PREDMET: Izvješće o javnoj raspravi o Prijedlogu Izmjena i dopuna Detaljnog plana uređenja dijela područja Radićeve ulice u gradu Krku

Županija: PRIMORSKO-GORANSKA ŽUPANIJA Općina/grad: GRAD KRK	
Naziv prostornog plana: IZMJENE I DOPUNE DETALJNOG PLANA UREĐENJA DIJELA PODRUČJA RADIĆEVE ULICE U GRADU KRKU	
Odluka o izradi plana (službeno glasilo): "Službene novine PGŽ" br. 27/17	Odluka predstavničkog tijela o donošenju plana (službeno glasilo): "Službene novine PGŽ" br.
Javna rasprava (datum objave): Web stranice Ministarstva graditeljstva i prostornoga uređenja 18.04.2018. Dnevne novine "Novi list" 22.04.2018. Web stranica Grada Krka 17.04.2018. Oglasna ploča Grada Krka 17.04.2018.	Javni uvid održan od: 04.05.2018.g. do: 11.05.2018.g.
Pečat tijela odgovornog za provođenje javne rasprave: 	Odgovorna osoba za provođenje javne rasprave:  Marinko Bajčić, dipl. iur.
Suglasnost na plan prema članku ____ Zakona o prostornom uređenju ("Narodne novine", br. 153/13 i 65/17) broj suglasnosti KLASA: _____ UR.BROJ: _____ Datum: _____	
Pravna osoba/tijelo koje je izradilo plan: PLANIMETAR d.o.o. Gornji Dragonožec, Pučki 75	 PLANIMETAR d.o.o. PUČKI 75 GORNJI DRAGONOŽEC

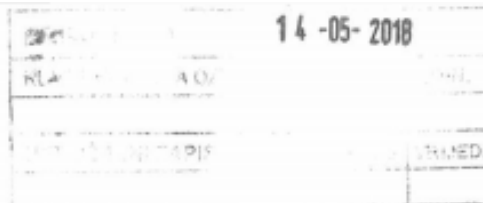
Smatramo da je lokacija na kojoj se trafostanica namjerava izgraditi neprimjerena, budući da se predmetna lokacija nalazi u neposrednoj blizini stambenih objekata, a da od ranije postoji planirana lokacija na čestici na kojoj se nalazi i vodosprema, a u čijoj neposrednoj blizini nema stambenih objekata i koja bi zadovoljila sve buduće potrebe.

Također, ni na susjednoj parceli, u planu označena kao Z-8, u vlasništvu Ponikve Krk nema stambenih objekata, a na kojoj postoji već izgrađena trafostanica koja je u funkciji i dovoljno je udaljena od stambenih objekata.

Na sada predloženoj lokaciji trafostanica najviše smeta stambenoj zgradi sa 8 stambenih jedinica kao i svim ostalim objektima koji se nalaze u neposrednoj blizini.

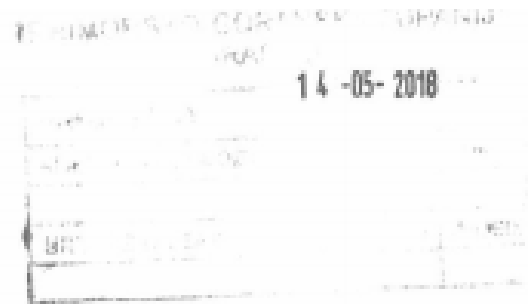
Smatramo da je lokacija na kojoj se trafostanica namjerava izgraditi neprimjerena, budući da se predmetna lokacija nalazi u neposrednoj blizini stambenih objekata, a da od ranije postoji planirana lokacija na čestici na kojoj se nalazi i vodosprema, a u čijoj neposrednoj blizini nema stambenih objekata i koja bi zadovoljila sve buduće potrebe.

Također, ni na susjednoj parceli, u planu označena kao Z-8, u vlasništvu Ponikve Krk nema stambenih objekata, a na kojoj postoji već izgrađena trafostanica koja je u funkciji i dovoljno je udaljena od stambenih objekata.

Na sada predloženoj lokaciji trafostanica najviše smeta stambenoj zgradi sa 8 stambenih jedinica kao i svim ostalim objektima koji se nalaze u neposrednoj blizini.

K.č. 2106/2 → STAMBENA ZGRADA
(LEGALNA GRAĐEVINA)

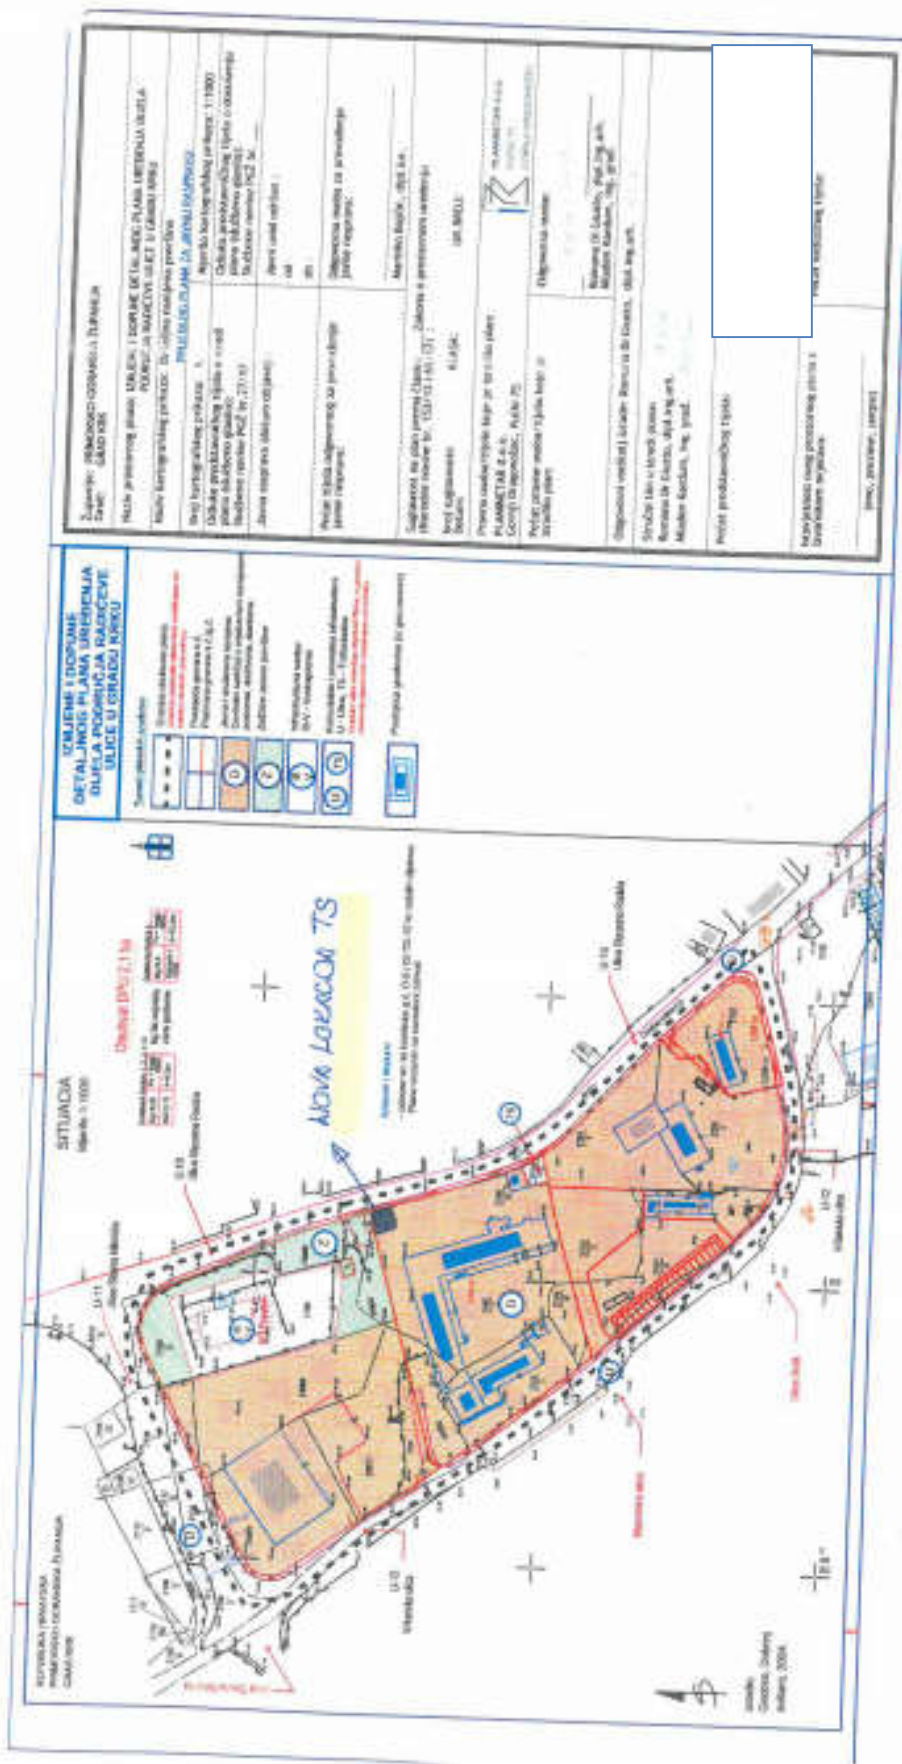
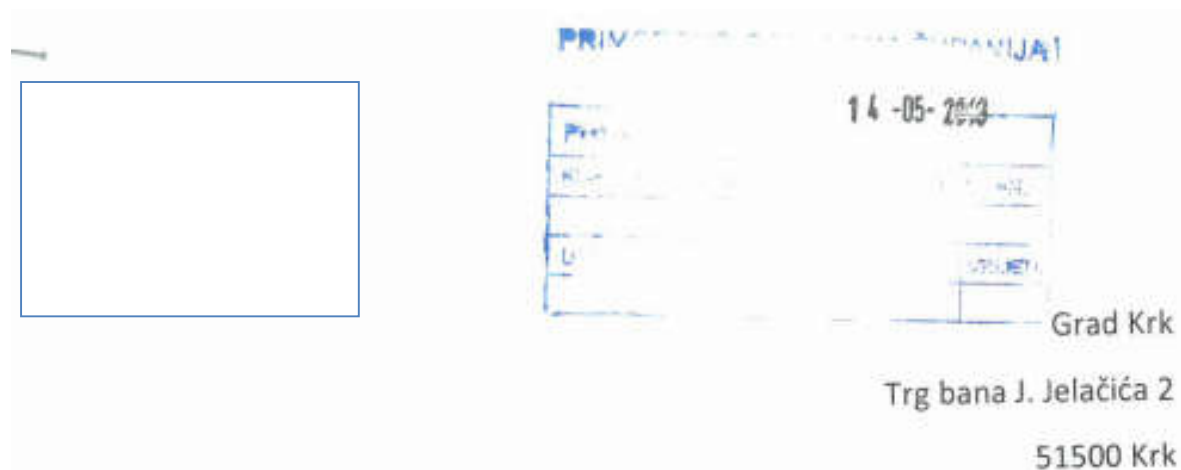
kao suvlasnica legalne stambene zgrade izgrađene na k.č. br. 2106/2 KO KRK ulažem prigovor na Prijedlog izmjena i dopuna DPU dijela područja Radićeve ulice u Gradu Krku, zbog predviđene lokacije nove trafostanice.

Predviđena trafostanica je pozicionirana na način da se nalazi uz samu među i ispod prozora stana kojeg sam vlasnica. Naglašavam da je izgrađena stambena zgrada legalna, na na priloženoj karti nije uctana (nejasno je iz kojeg razloga?).

7.*	11.05.2018.		Podnositelj ulaže primjedbu na lokaciju alternativne trafostanice uz Radićevu ulicu.	PRIMJEDBA SE PRIHVAĆA. Alternativna trafostanica uz Radićevu ulicu koja je bila ucrtana u Prijedlogu Izmjena i dopuna plana za javnu raspravu se briše.

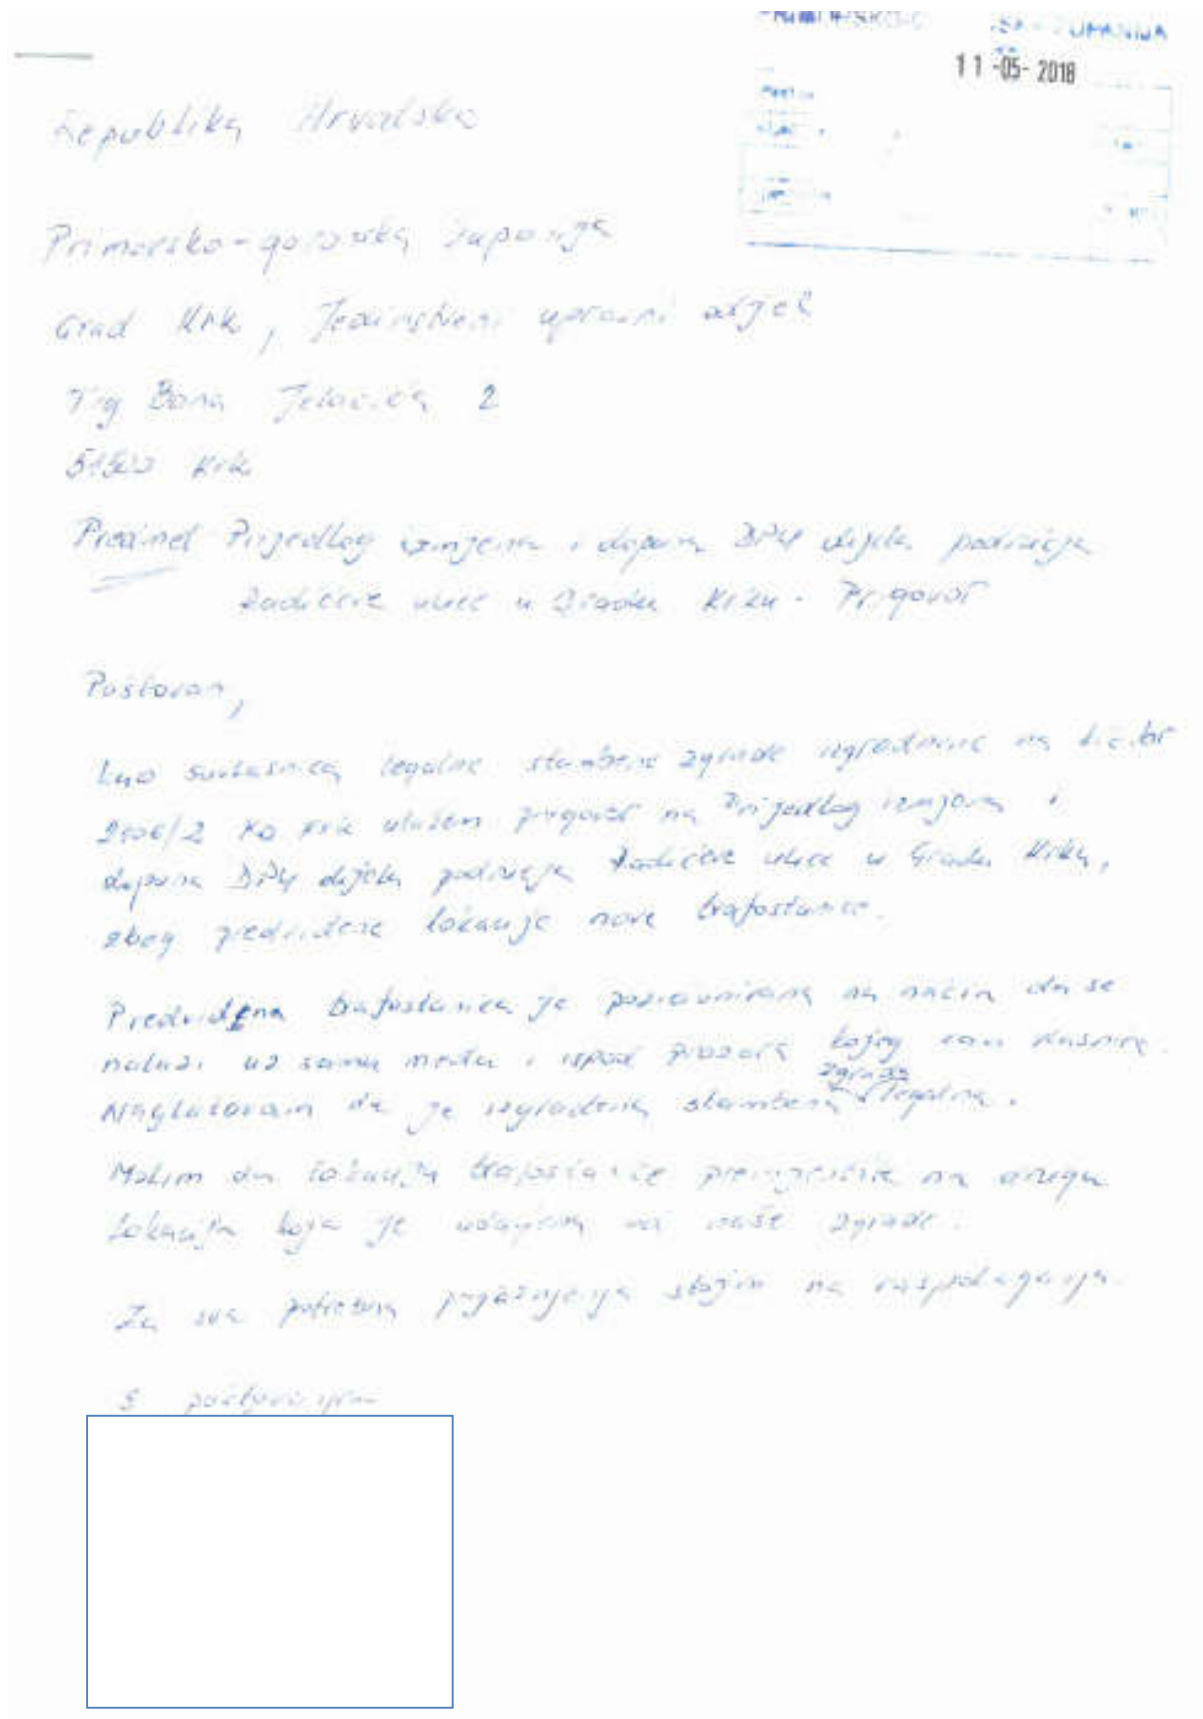
Ulažem prigovor na predloženu alternativnu lokaciju za trafostanicu, K.Č. 2104/5 ili IS-TS-10, odnosno u kutu između parcele K.Č. 2104/1 i Radićeve ulice. Naime predložena lokacija je u neposrednoj blizini stambenog objekta na K.Č. 2106/2 na skici označena kao D4 ja sam vlasnik prostora u prizemlju zgrade u neposrednoj blizini predložene lokacije.

Trafostanica nije jednostavni objekt nego objekt velikog rizika po zdravlje i sigurnost ljudi zbog elektromagnetskog zračenja, opasnosti od požara i eksplozije a o neugodnom zujanju da ne govorimo. Sve to utječe na smanjenje kvalitete života, ugrožava moju sigurnost i umanjuje vrijednost nekretnine.

Stoga Vas molim da trafostanicu koja bi trebala biti još veće snage nego postojeća postavite na predloženu drugu lokaciju IS-TS-9. U blizini predložene lokacije nema stambenog objekta i samim tim je sigurnija i prihvatljivija.
